Notitie Reacties en Antwoorden

Regionaal Groenprogramma 2010-2020

Algemeen Bestuur Holland Rijnland
17 februari 2010

Aanpassingen kaart 3

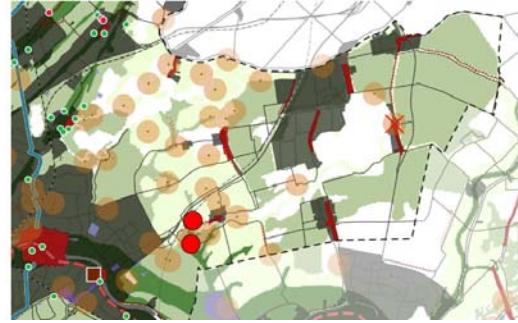
- f. In een email geeft Kaag en Braassem nog een aantal correcties op de kaarten.
- Kaart 3: diverse jachthavens en camping De Drecht ontbreken (rode stippen) en er staat een jachthaven waar die niet is (X)

- Kaart 3: agrotourisme (winkel, boerengolf etc) Noordam ontbreekt

- Kaart 4: Kalkmolen is verplaatst vanuit Leiderdorp, deze ontbreekt nog en het Dekkermolentje is verplaatst van Rijnsaterwoude (X) naar Hoogmade.
Antwoord: kaart wordt aangepast.

Antwoord: kaart wordt aangepast.

Antwoord: plaats van recreatie-icoontjes is indicatief. Het toevoegen van icoontjes maakt de kaart op dit schaalniveau snel onleesbaar. Afhankelijk van het aantal verzoeken om icoontjes toe te voegen, wordt kaart op dit punt wel/niet aangepast.
